RESOLUCIÓN METROPOLITANA N° S.A. **001530**

"Por medio de la cual se otorga un permiso de ocupación de cauce"

"Parque Vial del Río Medellín, calle 30 - La Macarena, proyecto 1.1-"

LA SUBDIRECTORA AMBIENTAL DEL ÁREA METROPOLITANA DEL VALLE DE ABURRÁ

Figura 2. Esquema del sistema de drenaje del soterrado
Fuente: Anexo Oficio N°. 025614 de 27 de octubre de 2014

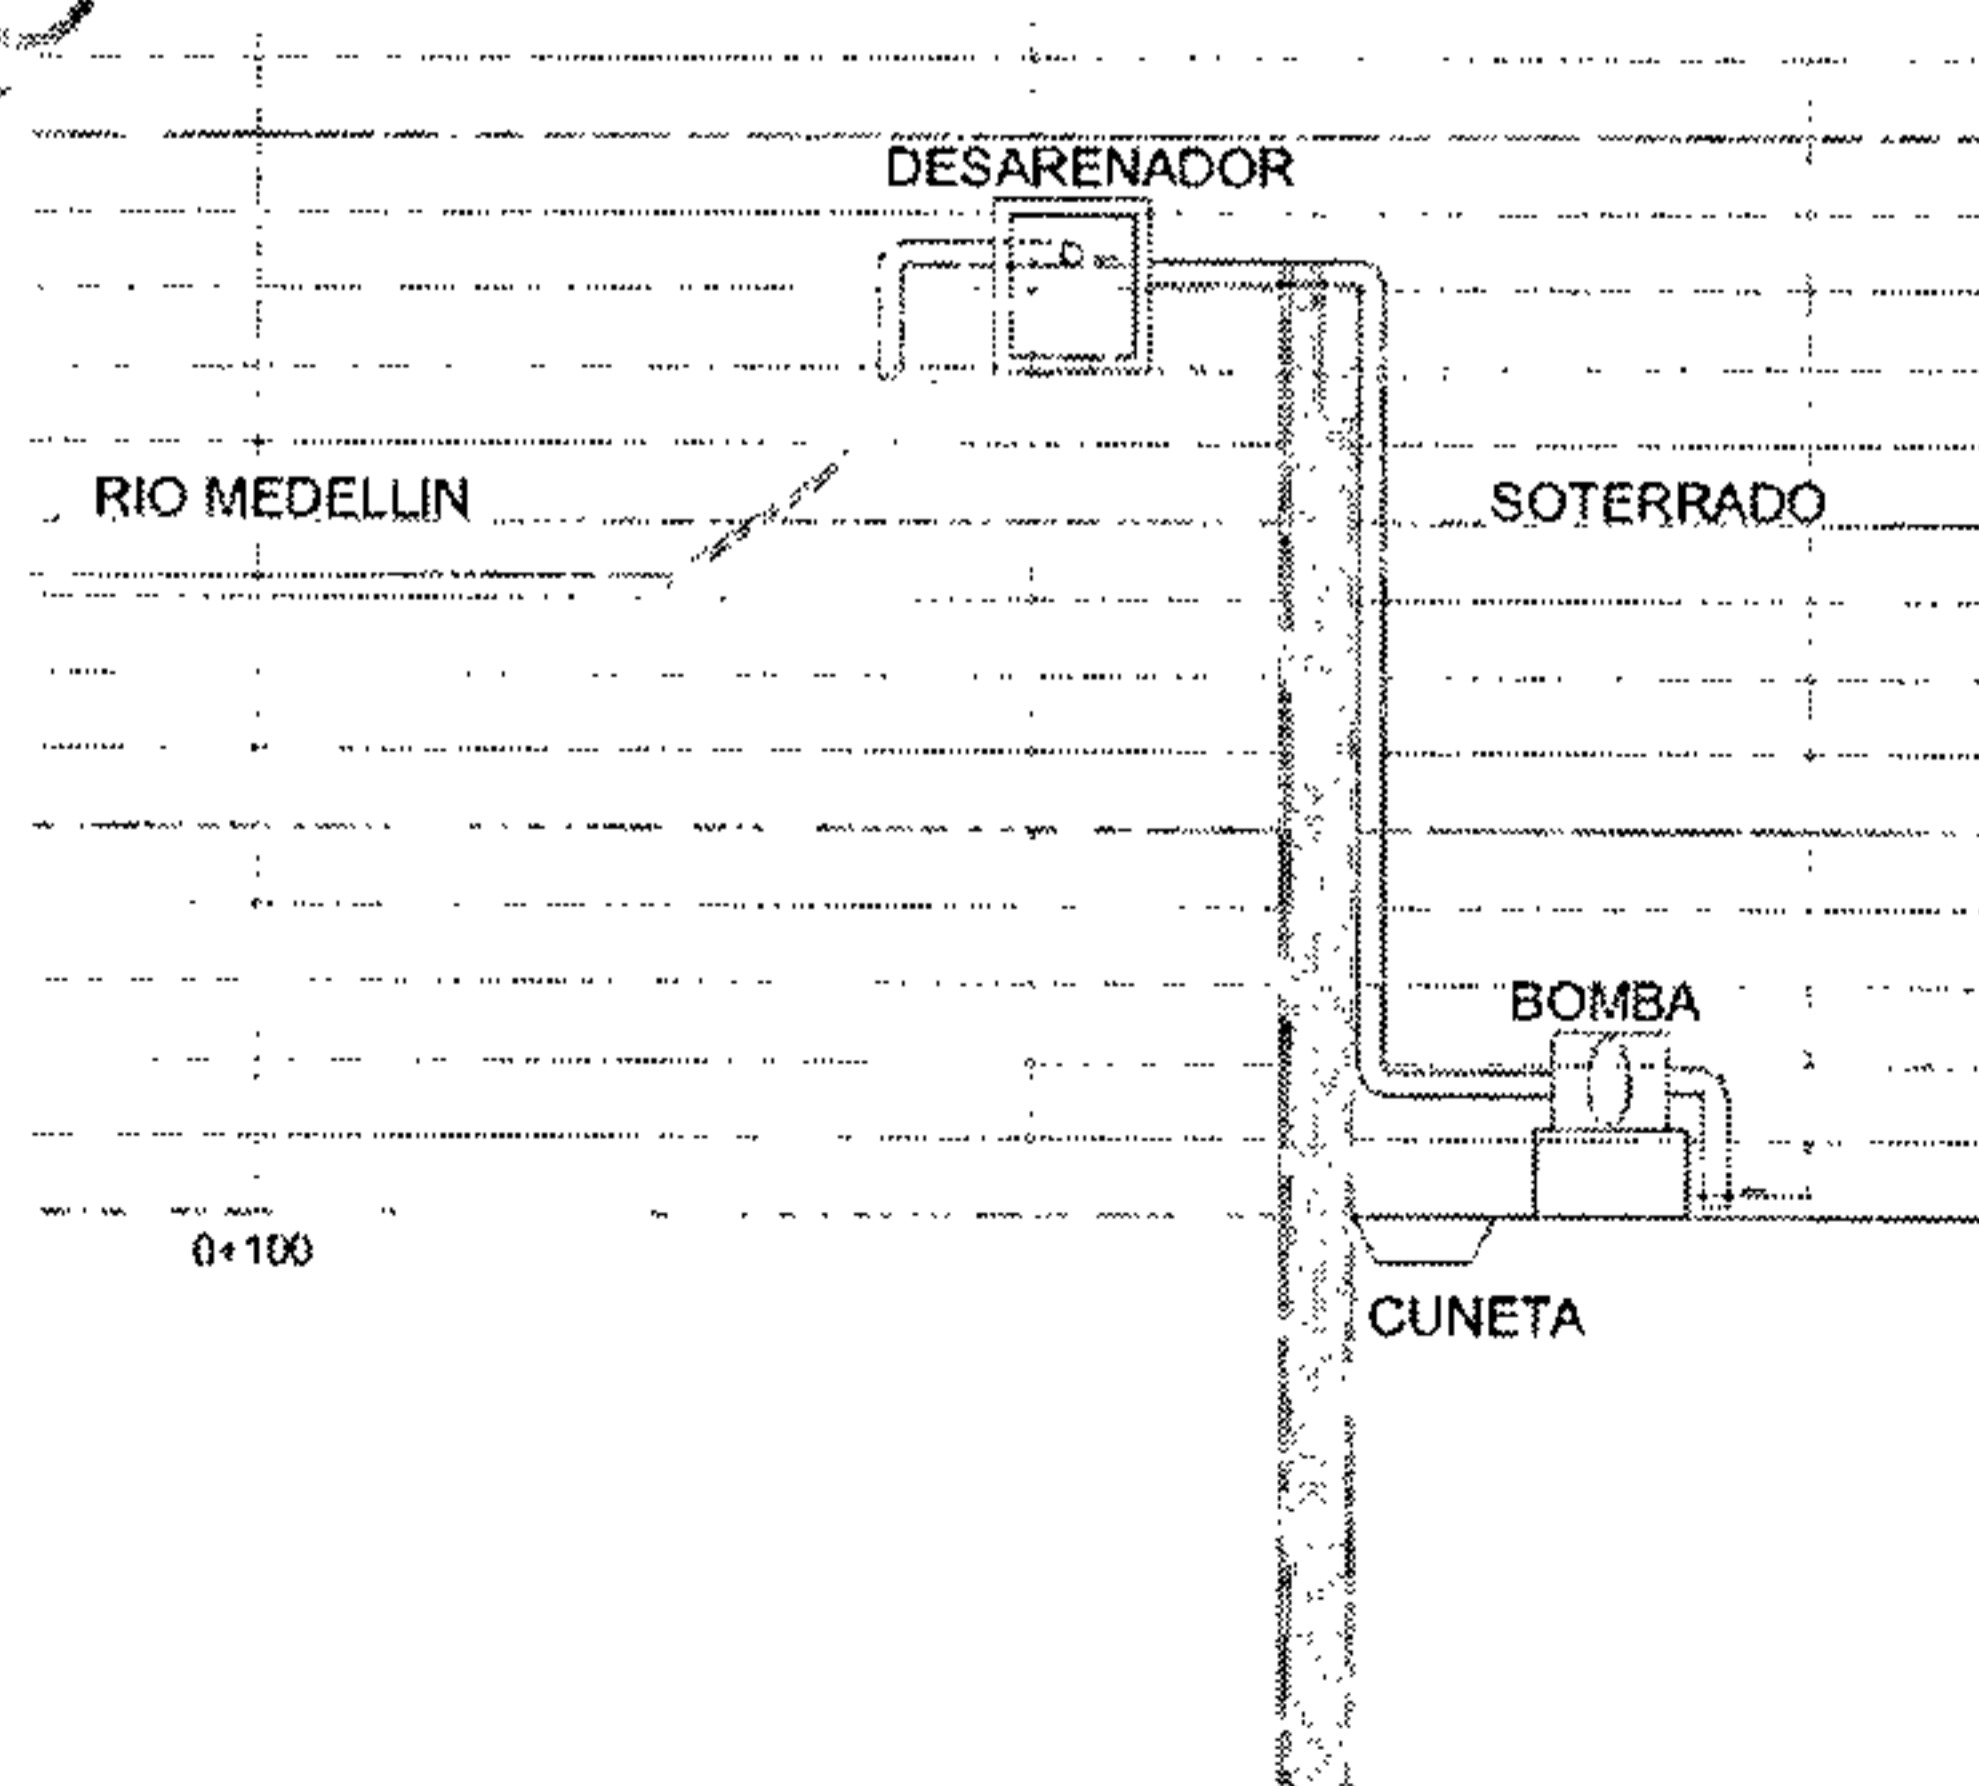
Con relación a los requerimientos del estudio hidráulico considerados en el oficio N° 10601-017929 de 27 de octubre de 2014, el usuario en el escrito N° 25614 de 27 de octubre de 2014 presentó la respuesta pertinente y satisfactoria, ya que una vez evaluada toda la información en cuanto al funcionamiento hidráulico de las descargas y sistema de aguas lluvias del soterrado, además de su interacción con el río Medellín, se considera que se dio claridad y los resultados obtenidos tanto de las variables hidráulicas del río Medellín (velocidad y lámina de agua), como las modelaciones de cada una de las obras de descarga, trabajan de forma adecuada y su diseño no presentará afectaciones de la obra como del cauce y zonas aledañas a la misma.

Sin embargo se requiere aportar información complementaria consistente en los archivos fuentes (formatos de Excel, Hec-Ras u otro software) generados para la actualización del modelo hidráulico con la nueva topografía realizada por el usuario y un plano con el perfil hidráulico más detallado donde se pueda visualizar con mayor claridad el ajuste de cotas mencionado, comparando el perfil hidráulico original del Estudio de Patología realizado por la Universidad Nacional sede Medellín, y el perfil hidráulico obtenido para el proyecto Parque del Río.

- Requerir al usuario para que aporte la actualización de los planos, específicamente perfil de las obras de descarga donde se muestre la cota de fondo real del río Medellín y la cota de la lámina de agua para el caudal de los 100 años, y adicional a ello que se visualice la estructura u obras de descarga junto con las dimensiones, especificaciones y cotas respectivas.
